Objet : pour avis PC photovoltaïque ST JUST

Centrale agrisolaire photovoltaïque
ST-JUST

Objet : avis sur un permis de construire PC 018 218 22 B0005 – Centrale agrisolaire

Objet : Demande de permis de construire relatif à l'installation d'une centrale agrisolaire
V/Réf. : PC 018 218 22 B0005
NEOEN SA – Représentée par Monsieur Xavier BARBARO
Terre Chevigny
18340 SAINT-JUST
N/Réf. : PRS/DD/23.097
P.J. : Néant

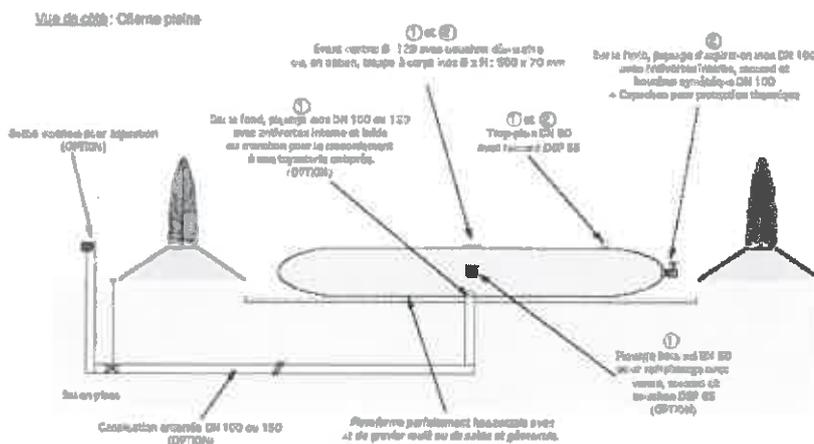
Assurer la défense extérieure contre l'incendie par une réserve d'eau de 60 m³, située à moins de 400 m de l'accès à la parcelle. Cette réserve devra être équipée d'un hydrant d'aspiration, accessible, signalée, utilisable en toute saison et alimentée par le réseau d'adduction d'eau. Elle doit être positionnée en-dehors de flux thermiques de 3 KW/m².

Le chemin ou la route menant à la plateforme d'aspiration doit être praticable par les engins incendie (largeur minimale de 3 m et sur sol dur ou stabilisé). Il sera nécessaire d'adresser au SDIS un plan mentionnant la position, le type et le volume de la réserve afin que celle-ci puisse être référencée.

- Aire d'aspiration pour l'engin pompe.
- Distance du raccord d'aspiration de l'engin ≤ 4 mètres.
- Accessible aux engins en tout temps et en toute circonstance.
- Raccord d'aspiration (DSP) avec anti vortex d'un diamètre de 100 mm et une vanne de barrage.
- Event d'un diamètre de 120 cm.
- Trop plein d'un diamètre de 80 cm avec bouchon obturateur et chaînette.
- Signalisation du site.

- d'installer un poteau d'aspiration pour remédier au problème du gel,
- de protéger la réserve souple par une clôture d'une hauteur minimum d'1,80 mètre.

Plan annexé à l'arrêté de prescription
de diagnostic archéologique n°23/0179

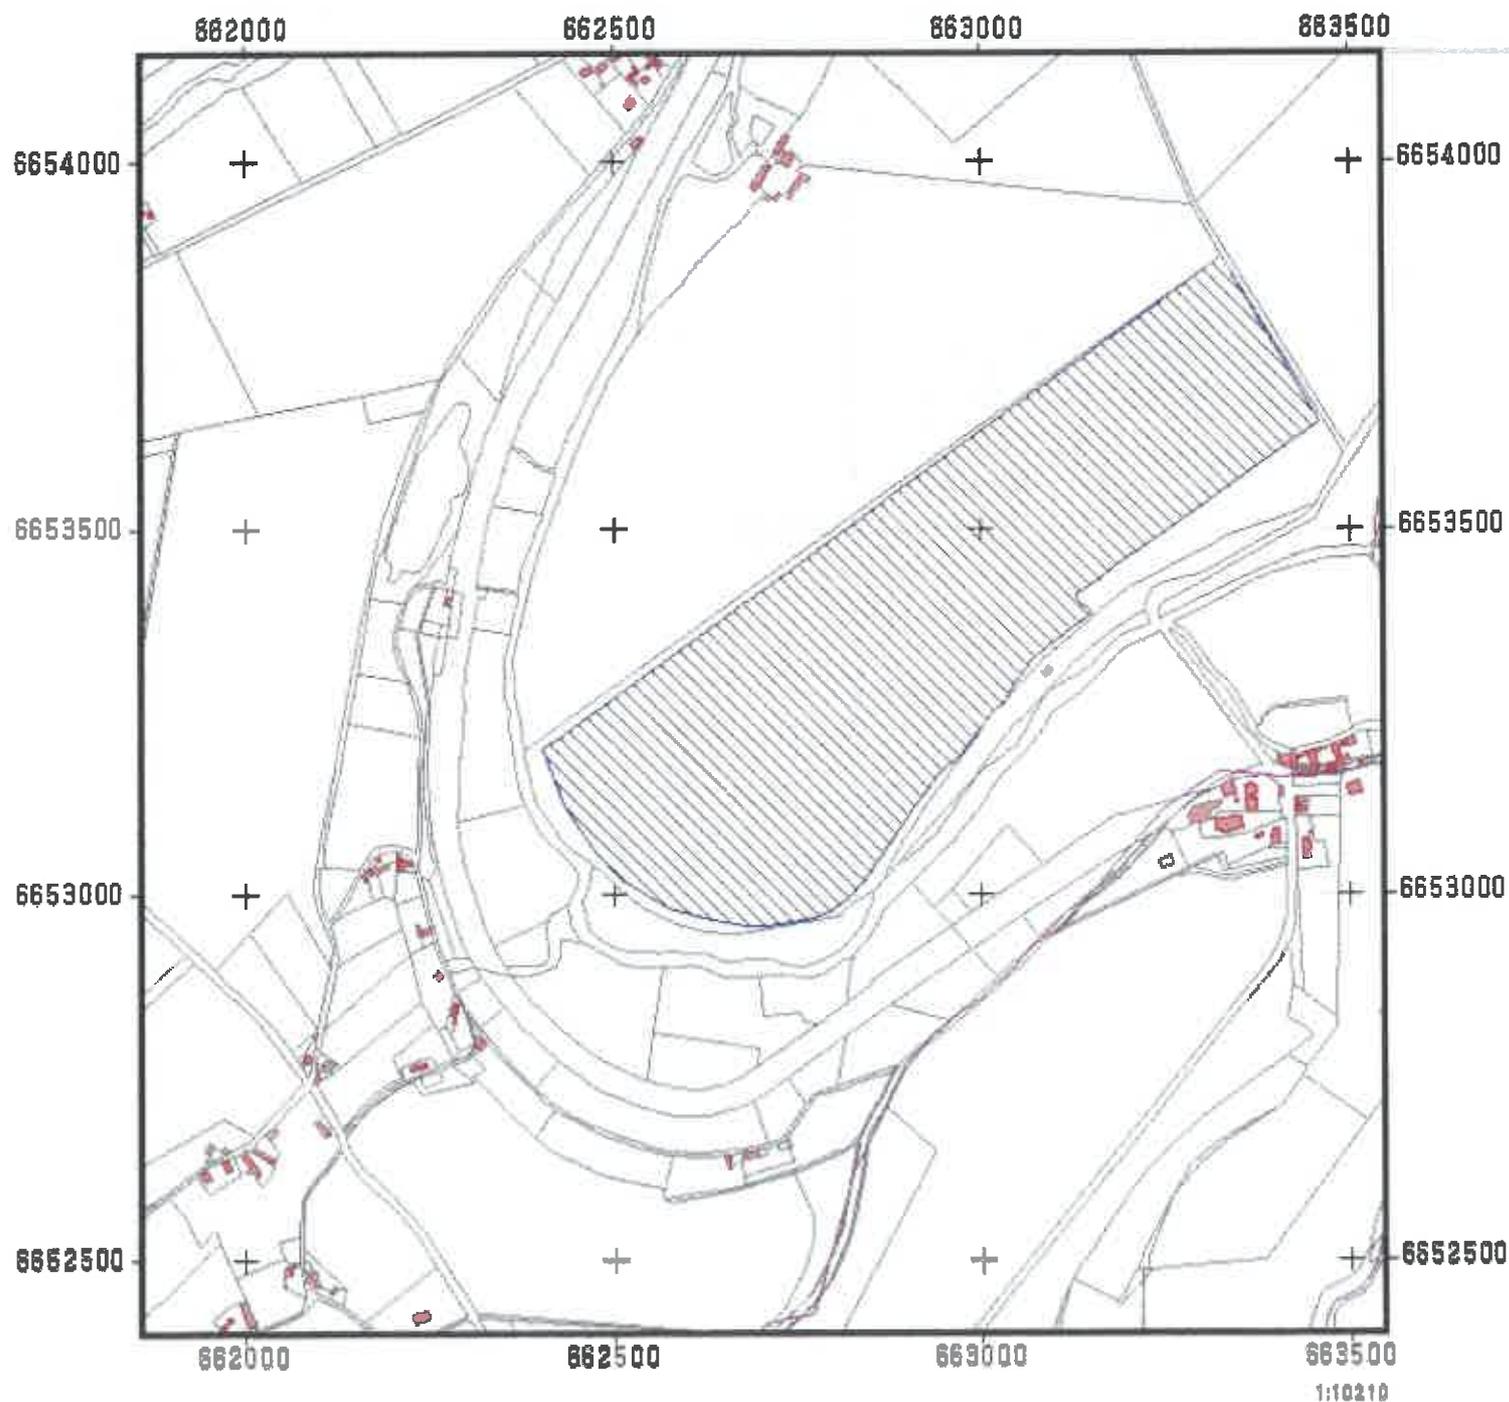
L'emprise soumise au diagnostic, d'une superficie de 35 800 m², est figurée sur le document graphique annexé au présent arrêté.

L'emprise soumise au diagnostic, d'une superficie de 358 000 m², est figurée sur le document graphique annexé au présent arrêté
